## AGÊNCIA NACIONAL DE MINERAÇÃO

### PARECER TÉCNICO Nº 9/2021/DISBM-MG/GER-MG

ASSUNTO: **Fiscalização na Barragem B4 - CSN**

**Assunto:** Vistoria de Fiscalização devido anomalia reportada

Foto 02 - Obra de execução do dreno para recuperação da anomalia detectada na talude do vertedouro.

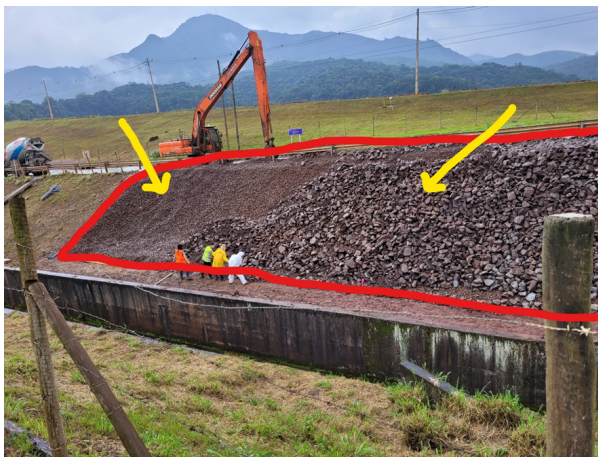
No dia 07/02/2022, uma equipe de fiscalização da DISBM retornou ao site em diligência na Barragem B4 devido a essa ocorrência do dia 04/02, quando foi verificado a obra em andamento, da execução de um sistema tipo dreno invertido, na região junto ao canal vertedouro da barragem B4, conforme foto 02.

Na região indicada a esquerda da foto observa-se a brita e na região à direita observa-se a superfície com a pedra de mão.

Esse enrocamento, chamado de dreno invertido, foi proposto em substituição ao material de aterro removido no talude, identificado pela trinca, junto da parede lateral direita do vertedouro.

Na construção desse dreno, segundo o empreendedor, foi utilizado geotêxtil, brita e pedra de mão seguindo projeto elaborado pela Fonntes.
